Betr.: Bebauungsplanverfahren Rheinbach Nr. 68 „Pallottistraße“

**hier: Stellungnahme der Verwaltung zu Fragen zum TOP 5.1.2 der SUPV-Sitzung am 29.09.2020
BV/1239/2019/1**

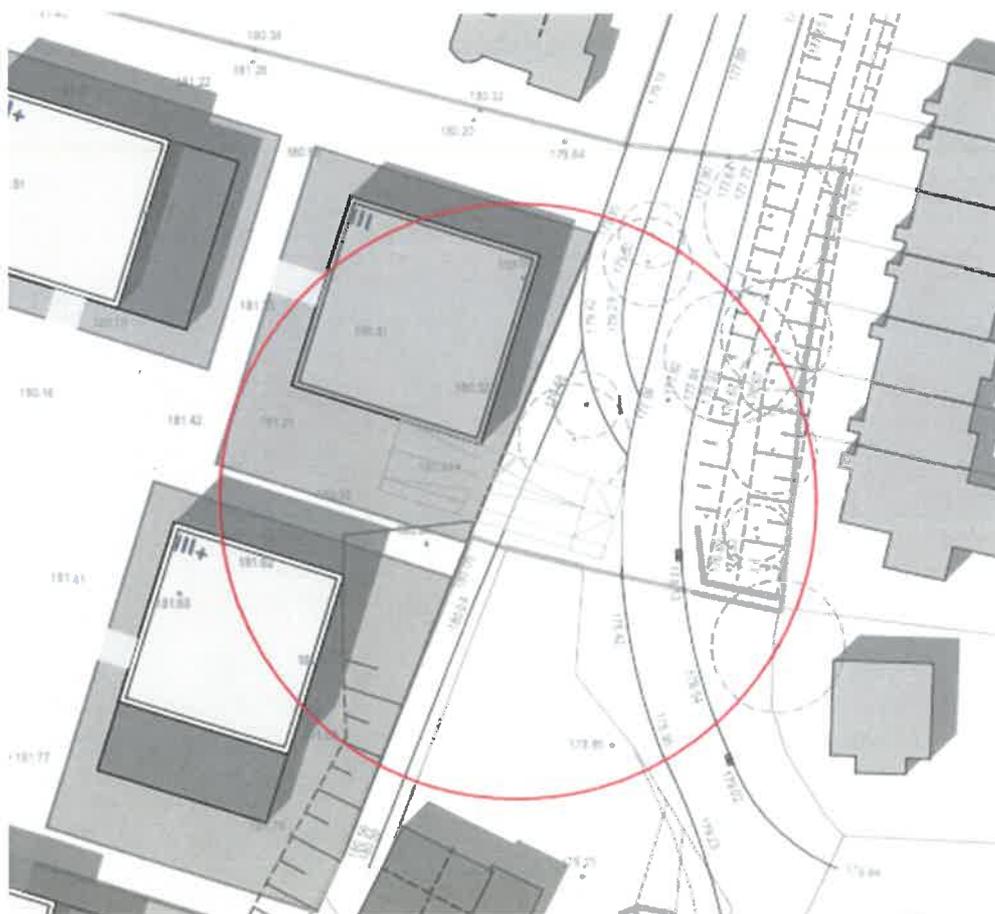
Ähnlich beim östlichen Anschluss an der Schützenstraße, der auf Grund der Topographie nicht einfach ist. Im Entwurf der Begründung des Bebauungsplans wird auf Seite 148 der Einladungsunterlagen dargestellt, dass der Verkehr in die/aus der Tiefgarage fahren soll, wobei nicht zwischen Verkehrsarten differenziert wird, der Rad- und Fußgängerverkehr aber wohl nicht gemeint ist. Eine Lösung für diese Verkehrsarten wird jedoch nicht dargestellt, obwohl sie bereits im Masterplan Innenstadt als neuralgischer Punkt ausgeführt wird. Auf die Bedeutung des Rad- und Fußgängerverkehrs wird dann zwei Absätze später hingewiesen, allerdings ohne Darlegung der Anbindung dieser Verkehrsarten an das umliegende Verkehrsnetz.

Für den Radverkehr ist der Übergang vom Plangebiet in die Gartenstraße von großer Bedeutung (s. konkretisiertes Konzept „Die blauen Straßen von Rheinbach“), so dass ich darum bitte, diesen Übergang sowie die Anbindung an die Schützenstraße konkret darzulegen und anrege, die für beide Anbindungen erforderlichen Flächen in das Gebiet des Bebauungsplans mit einzubeziehen (wie es bei den Flächen für die Anbindung des Kfz-Verkehrs jetzt neuerdings vorgesehen ist), um die spätere Umsetzung sicherzustellen.

Die im Bebauungsplanentwurf festgesetzten öffentlichen Verkehrsflächen im Bereich der Schützenstraße waren bereits Gegenstand des städtebaulichen Rahmenplans, welcher auch Beschlussgegenstand der frühzeitigen Beteiligung der Öffentlichkeit sowie der Behörden und der sonstigen Träger öffentlicher Belange war. Diese wurden zugunsten der planungsrechtlichen Sicherung der öffentlich-rechtlichen verkehrlichen Anbindung der geplanten Tiefgaragenausfahrt sowie der weiteren geplanten öffentlichen Verkehrsflächen besonderer Zweckbestimmungen in Hinblick auf alle Verkehrsteilnehmer und Verkehrsarten innerhalb des Plangebiets im Bereich der Schützenstraße festgesetzt. Nach derzeitigem Stand der Planung soll in die vorhandene verkehrliche Führung und Ausgestaltung der Schützenstraße nicht eingegriffen werden. Auf Grundlage der getroffenen Festsetzungen mündet demnach der vorhandene Fuß- und Radweg einschließlich des hierfür erweiterten Korridors entlang des Gräbbaches oberhalb der geplanten Tiefgaragenzufahrt in die Schützenstraße. Der geplante Fuß- und Radweg innerhalb des Plangebiets mündet ebenfalls höhengleich in die Schützenstraße. Die Weiterführung nach Osten in Richtung Gartenstraße ist folglich innerhalb der bestehenden Verkehrsflächen unverändert über den derzeit als Rampe geführten Abschnitt der Schützenstraße weiterhin möglich.

Zur geeigneten Übersicht ist der aktuelle Planstand bezüglich der Lage der Tiefgaragenzufahrt im Bereich der Schützenstraße der nachfolgenden Abbildung zu entnehmen.
